**PLEYEL (A86)
ET PORTE DE PARIS (A1)
AMÉNAGEMENT DU
SYSTÈME D'ÉCHANGEURS**

Pièce H: avis de la CIS, avis de l'Autorité environnementale et mémoire en réponse du maître d'ouvrage

DIRECTION RÉGIONALE ET
INTERDÉPARTEMENTALE
DE L'ÉQUIPEMENT
ET DE L'AMÉNAGEMENT
ÎLE-DE-FRANCE
DiRIF

DOSSIER D'ENQUÊTE PUBLIQUE PRÉALABLE AUX OPÉRATIONS SUSCEPTIBLES D'AFPECTER L'ENVIRONNEMENT

R28				
4	67.5	61.5	67.0	58.5
3	67.5	62.0	67.5	59.0
2	68.0	62.0	68.0	59.0
1	68.5	62.5	68.0	59.5
RDC	69.0	63.0	68.5	60.0

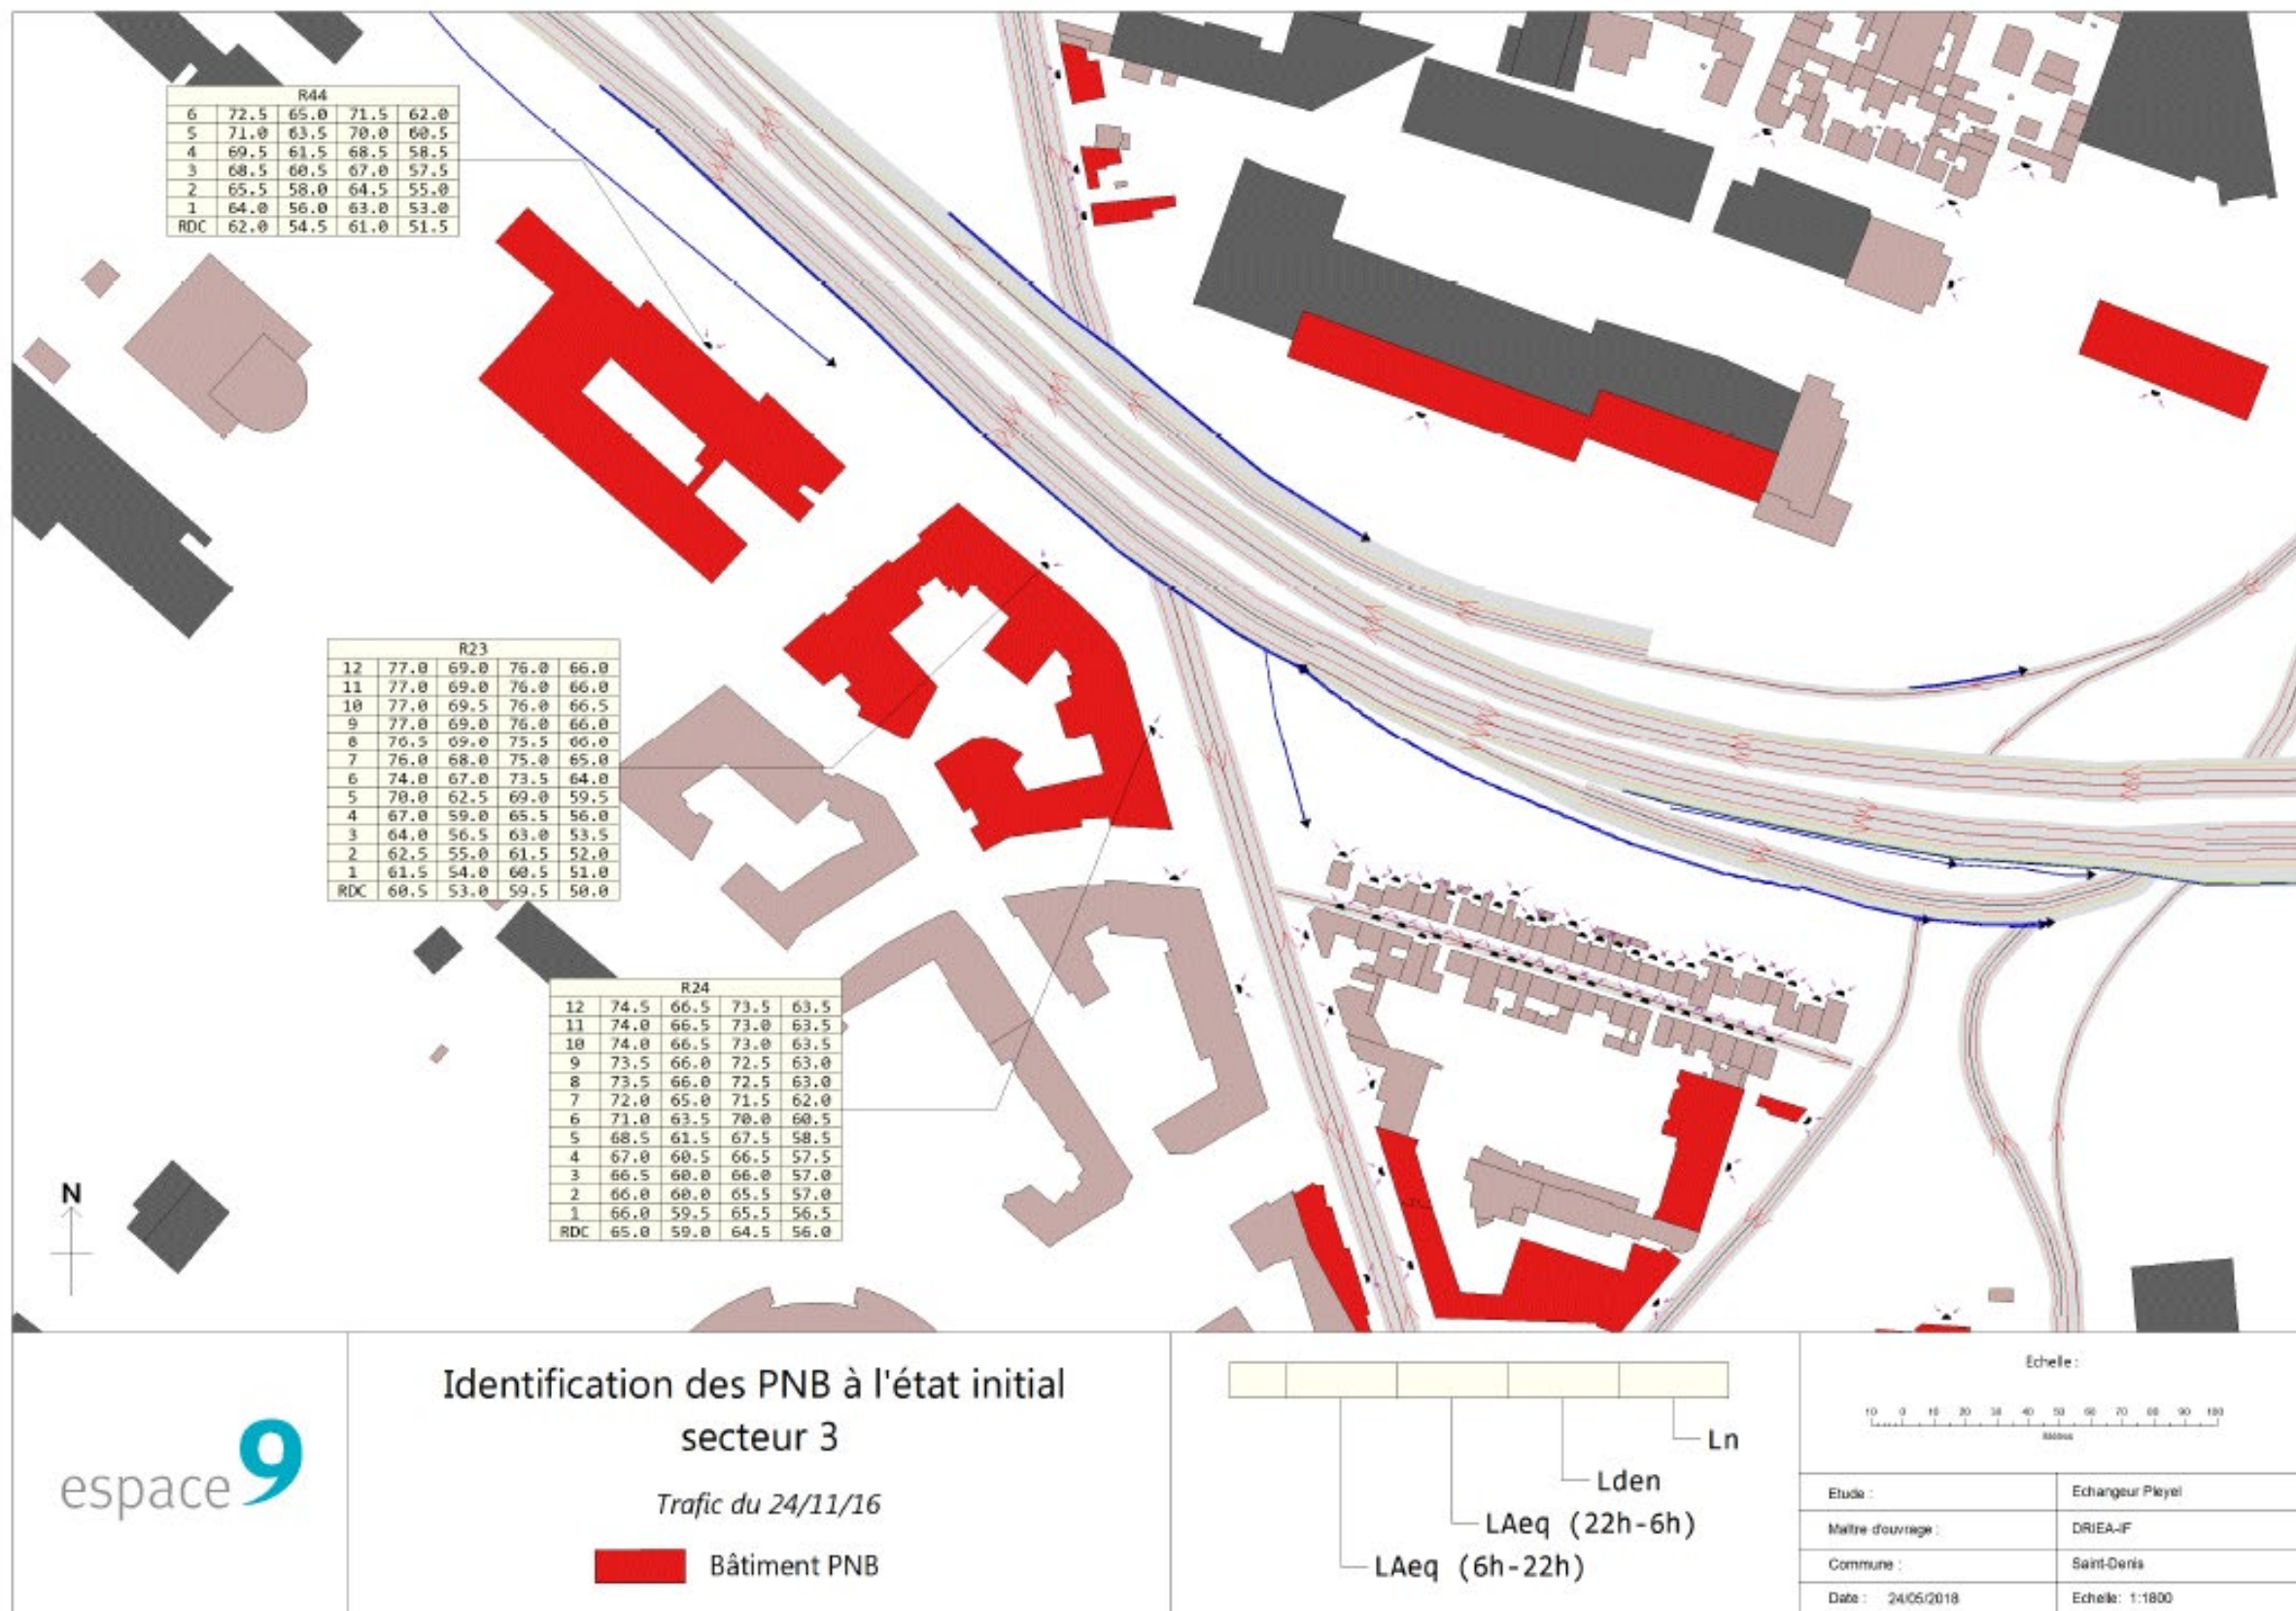
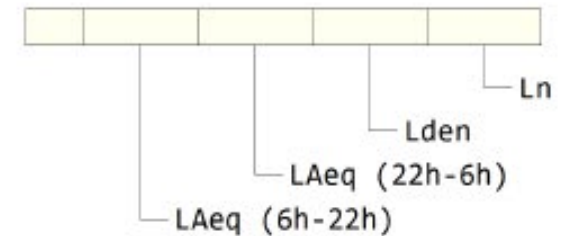
L'Ae recommande de décrire les mesures qui ont été envisagées et celles qui ont été retenues pour traiter les bâtiments situés dans la zone affectée par les modifications significatives du bruit, en particulier l'école Anatole France, de traiter les deux points noirs bruit créés par le projet et de préciser s'il est prévu de mettre à profit le projet pour résoudre les dix-huit points noirs bruit préexistants et si non de le justifier.

Les points noirs bruit (PNB) témoignent de situations de forte exposition sonore où l'infrastructure et les bâtiments préexistent. Ainsi, sont considérés comme tels des bâtiments sensibles (habitations, services de santé, d'enseignement ou d'action sociale...), localisés dans une zone de bruit critique engendrée par les voiries routières et qui répondent à des critères acoustiques et d'antériorité (construction antérieure au 6 octobre 1978).

Les planches ci-après permettent d'identifier les bâtiments qui ont des niveaux en façades dont les seuils PNB sont dépassés.

Pour des questions d'insertions urbaines, la construction d'un écran acoustique n'est pas souhaitable en ville ; il serait donc envisagé un traitement des façades des bâtiments exposés (façade, fenêtre, ventilation... etc.).

Au regard des résultats présentés dans les planches précédentes, on constate qu'il y a des augmentations des niveaux sonores supérieures ou égales à 2 dB(A) entre la situation avec le projet et la situation sans le projet à l'horizon 2030, particulièrement au niveau des secteurs 1, 2, et 6. Le projet génère bien des « modifications significatives » liées au bruit, au sens de la réglementation.

Compte tenu de la réglementation en vigueur, le maître d'ouvrage a donc l'obligation de mettre en place des protections. De la même façon que pour les bâtiments devenus PNB, la DiRIF prévoit des protections de façade sur l'intégralité des bâtiments concernés et le nécessitant. La DiRIF rappelle que des murs antibruit sont déjà existants sur la zone et que le mur antibruit sur la sortie 8b sera recréé et allongé par rapport à l'existant comme le montre la figure ci-dessous.

L'école Anatole France fait partie des bâtiments présentant une modification significative du bruit avec le projet. Comme évoqué précédemment un traitement de façade est prévu pour ce dernier.
